חוות הדעת מומחה

כתובת הנכס הנבדק: **רחוב הירוק 123**

תיאור המבנה: **בית קרקע פרטי**

תאריך הביקורת: **15.05.2024**

4.2 דלת אלומיניום

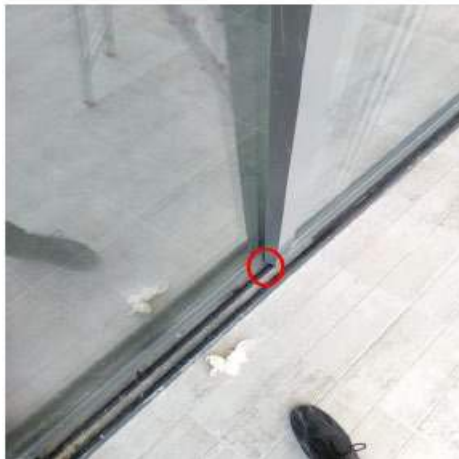
ממצאים : בבדיקה נמצא שהמעצור הותקן הפוך.

מסקנה: יש להתקין את המעצור בצד השני

6. נגרות 6.1 בדיקה נגרות מטבח – בדיקת צוקל מיקום : מטבח

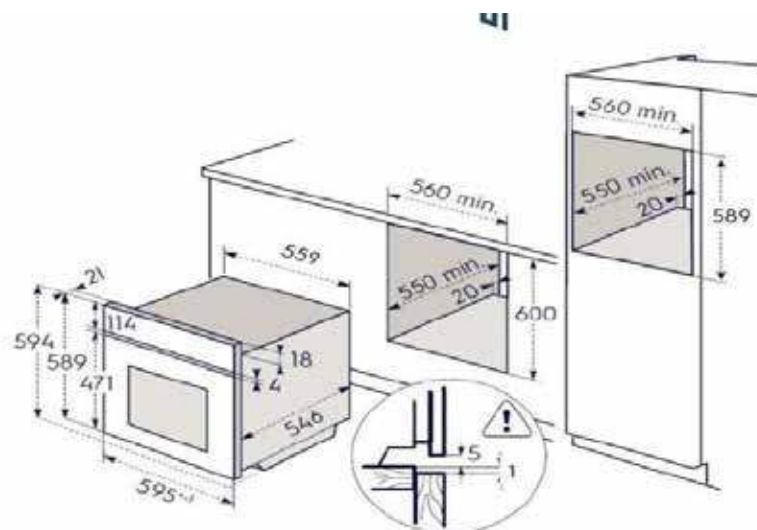
ממצאים : בבדיקה נמצא שחסר זוויתן בצוקל תחתון

מסקנות : יש להשלים צוקל.

6.4 בדיקת נגרות דלת פנים – מיקום: חדר הורים

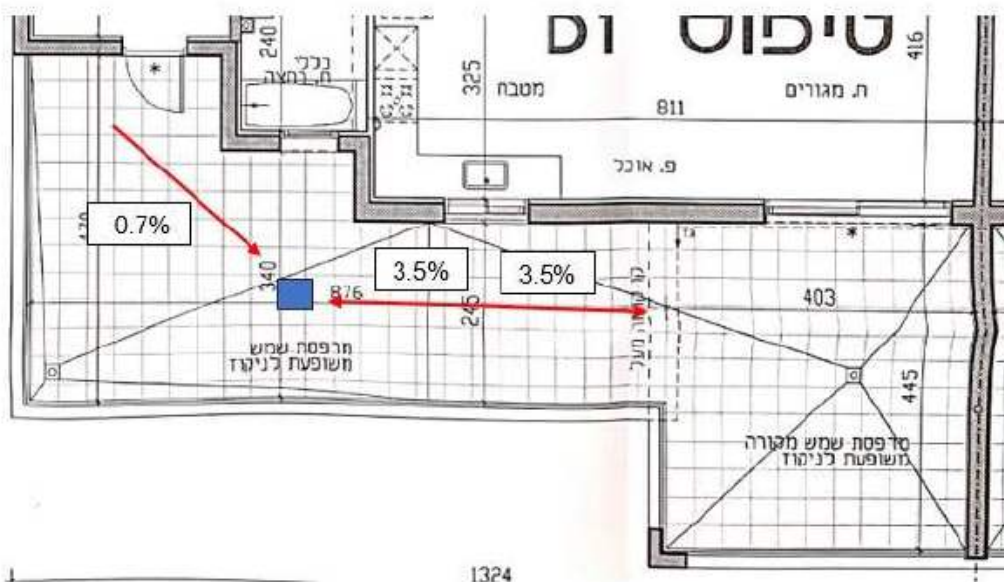
ממצאים : בבדיקה נמצא כי דלת לא מכוונת , נמצא שיש מרווחים בין הלבשות לדלת .

מסקנות: יש לכוון את הדלת , ולאטום את המרווחים .

7.2 בדיקת מישוריות רצפה

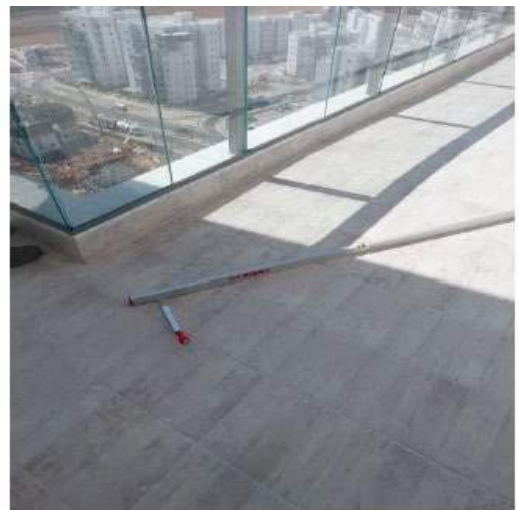
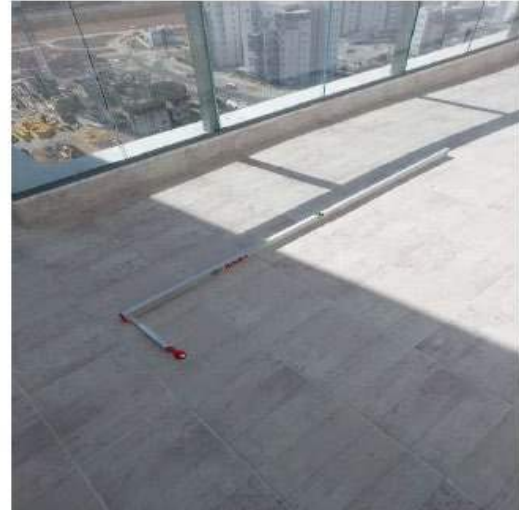
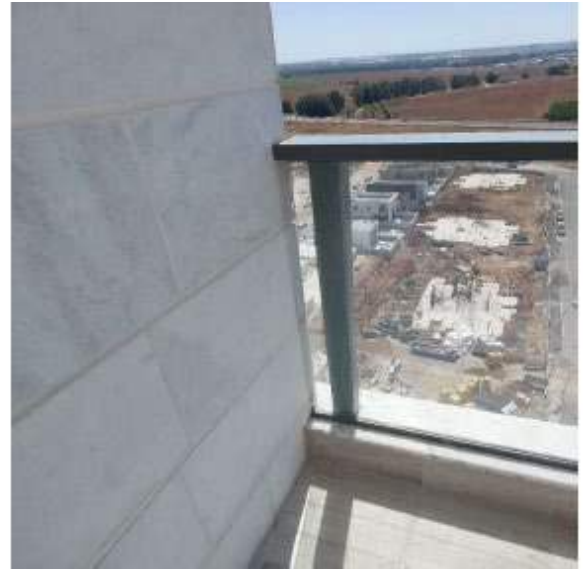
נמצאו סטיות במישוריות פני הרצפה מעל 4 מ"מ לאורך 2 מטר

בגיליון תיקון מס' 1 לתקן ישראלי 1555 חלק 3 שעוסק במערכת חיפוי לרצפה המותקנת בבניינים ובמשטחים שמחוץ לכותלי בניינים, הנמצאים בגבולות הנכס, כתוב בסעיף 3.2 שסטייה מקומית במישוריות פני הריצוף 4 מ"מ מקסימום.

מסקנות : יש להחליף את כל הריצוף במרפסת עקב כשלים של שיפועים שנמצאו לא בתקן וליקוי מישוריות פני הרצפה.

11.3 – איטום וליקויי רטיבות – נזילה מצינור של הדוד

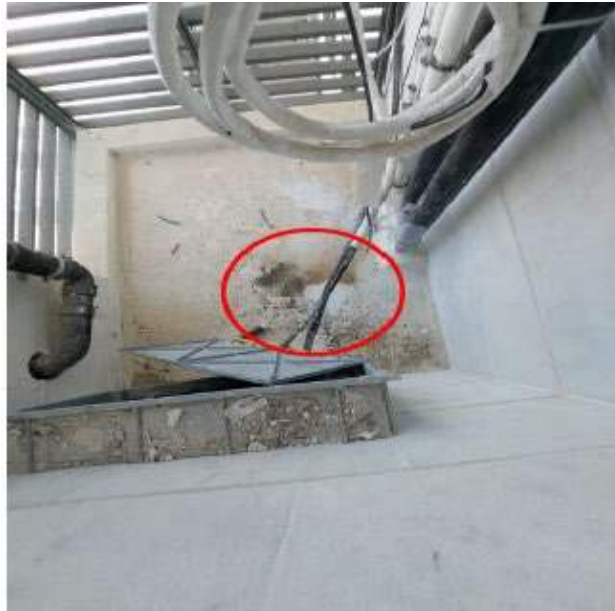
ממצאים : נמצא שיש נזילה בצינור הדוד
מסקנות: יש לתקן נזילה בצנרת

11.4 – איטום וליקויי רטיבות – רטיבות בקירות

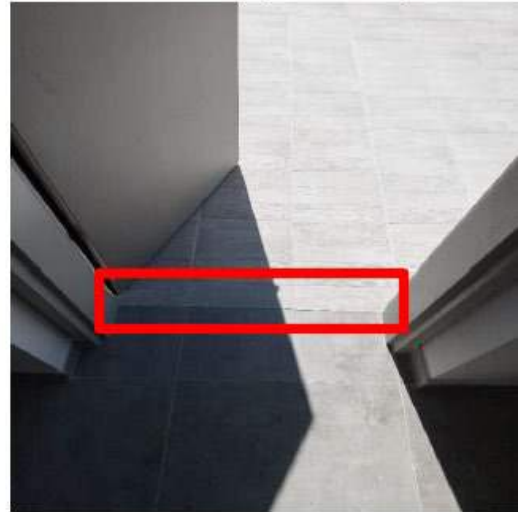
ממצאים : נמצאו סימני רטיבות בקירות בין חדר מעבר לחדר הורים
מסקנות : יש לבצע תיקון לאיטום , יש לבצע בדיקה מקיפה האם יש רטיבות במצע הריצוף, ולאתר את מקור הרטיבות.
לאחר ביצוע איתור הנזילה , יש לבצע תיקוני טיח וצבע לקיר.
יש לעקוב אחרי הליקוי הנ"ל.

פרטי יציאה למרפסות לפי תקן 1752 חלק 1 סעיף 3.2.4

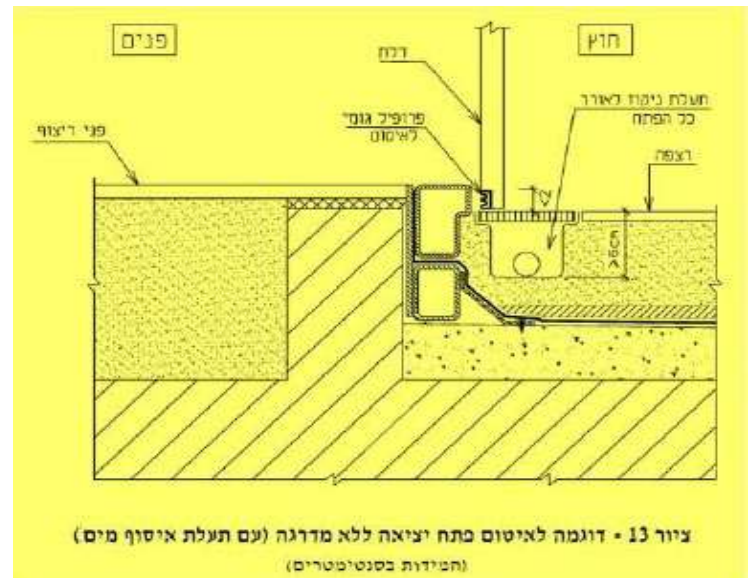
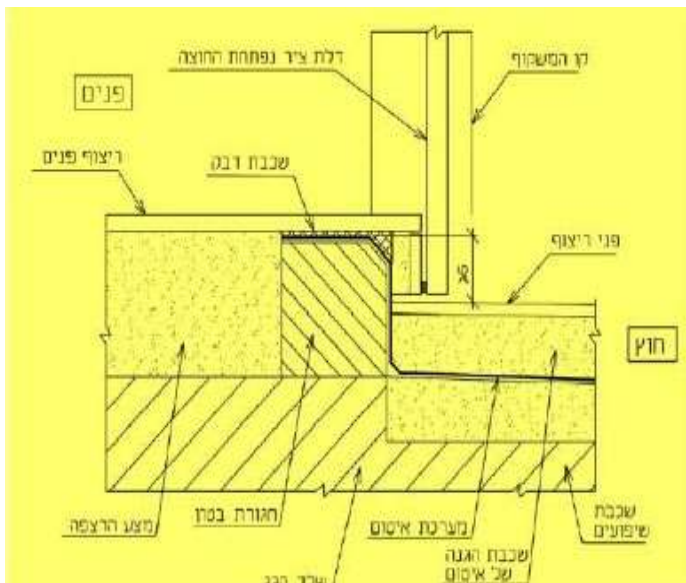
ממצאים : בבדיקת גובה סף כניסה ויציאה למרפסות , התגלה כי אין סף מוגבה ליציאה למרפסת .

הערה: גובה יציאה למרפסת אינו עומד בשני סוגי הפרטים שיש בתקן, גובה נוכחי בין 5 – 10 מ"מ שהתקן מתיר מינימום 6 ס"מ במידה ואין תעלת ניקוז.

מסקנות: יש לבצע תיקון לספי הכניסה במרפסת כחלק מביצוע תיקון השיפועים והריצוף הקיים.
- לאחר פירוק יש לוודא איטום בחגורת מעבר בין המרפסת לדלת כניסה.
